Rapport d'Analyse DFM

Fichier analysé: Piece_support_pq_mouton.STEP

Date du rapport: 27/06/2025 à 14:45

Vues du Modèle 3D

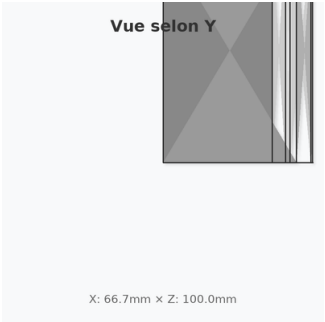
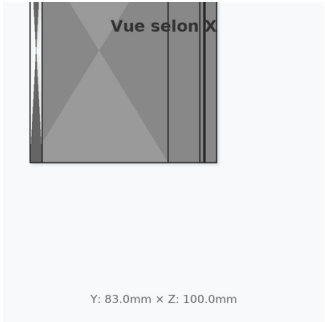
Épaisseur maximale: 10.0 mm - CRITIQUE - Épaisseur excessive risquant des défauts de retrait

- **WARNING:** Hauteur de 100.0mm dépasse la limite recommandée
- **WARNING:** Arête vive détectée
- **CRITICAL:** Face verticale sans dépouille détectée
- **CRITICAL:** Face verticale sans dépouille détectée
- **CRITICAL:** Face verticale sans dépouille détectée

1. Ajouter des angles de dépouille de 0.5° minimum sur les faces verticales
2. Ajouter des congés d'au moins 0.2mm sur les arêtes vives
3. Épaisseur paroi critique (>6mm): réduire ou ajouter des nervures
4. Pièce volumineuse: privilégier PP ou PE pour réduire les contraintes
